2. PREIS

Auszug aus dem Preisgerichtsprotokoll

"Neubau des Hallenbades" in Stadtlohn

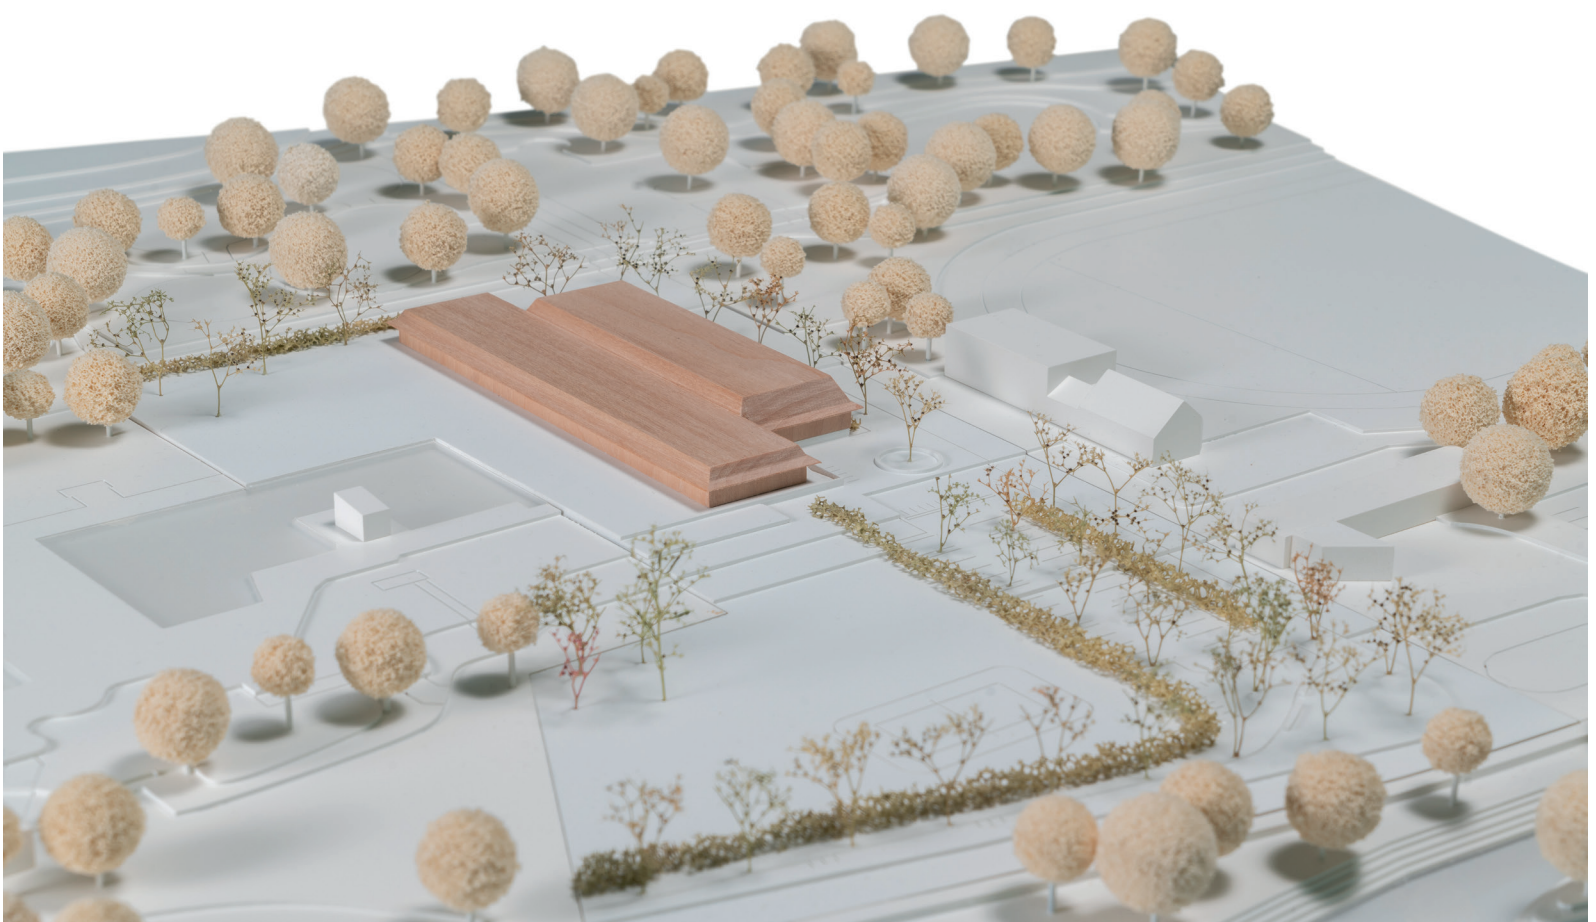
Vier ausgewählte Referenzen stimmen subtil und sensibel auf den Entwurf ein: die durch Landwirtschaft mit Feldern und Baumreihen geprägte Gegend um Stadtlohn, die Dachlandschaft und Materialität des Stadtkerns, die Schuppen einer Brasse aus der Berkel und das atmosphärische Ensemble bestehend aus Solitärgebäude, Promenade, Berkel und Freiraumgestaltung im direkten Umfeld des Standortes.

Sehr zurückhaltend, diszipliniert und mit relativ kleinem Fußabdruck stehen zwei langgestreckte, parallel zueinander ausgerichtete Baukörper in Nord-Süd-Richtung auf dem Baufeld. Die Verfassenden streben damit einen ganzheitlichen Lösungsvorschlag an, Freiraum und Gebäude sollen sich verzahnen, das Bad soll neu interpretiert, die Sichtbarkeit verändert und eine neue Adresse geschaffen werden. Die Architektur soll »neu« und dennoch traditionell sein, soll dem Maßstab von Stadtlohn entsprechen und wichtige Blickbezüge bieten bzw. zulassen. Und diese Ziele werden wie selbstverständlich erreicht.

Eine klare Freiraumachse verbindet das Berkelufer und den Losbergpark eindeutig und adressiert das neue Hallenbad in richtiger Weise im freiräumlichen Kontext. Der Eingang wird über einen angemessen gestalteten, gut dimensionierten Vorplatz in der Mitte der Achse formuliert und schafft so eine gute Eingangssituation für das Bad, wird zur neuen Adresse und zum Treffpunkt. Analog wird ein zweiter kleinerer Platz nördlich angeboten, der dem dort verorteten Kiosk vorgelagert ist und die Schnittstelle zum Losbergpark akzentuiert. Am südlichen Ende der Achse schlagen die Verfassenenden einen dritten Platz außerhalb des eigentlichen Wettbewerbsgebiets vor, direkt am Flussufer in Form eines Balkons zur Berkel. Dieses Element wird vom Preisgericht positiv gewürdigt. Die Anordnung des Grundstücks nach Süden und Osten mit einer durchgehenden Baumreihe auch im Bereich der Einmündung schwächt allerdings die Idee der Achse und die Verknüpfung. Hier wäre ein freierer Umgang mit den Baumstellungen zielführender gewesen.

Leider wird das Potential der westlichen Schwimmbadwiese nicht genutzt, um eine ausreichende Stellplatzanzahl zu erreichen und es werden fast keine der prägenden Baumstandorte ins Entwurfskonzept integriert. Insgesamt wird aber die Klarheit der freiräumlichen Konzeption positiv hervorgehoben, die die insgesamt stimmige Haltung des Gesamtprojektes unterstützt und stärkt.
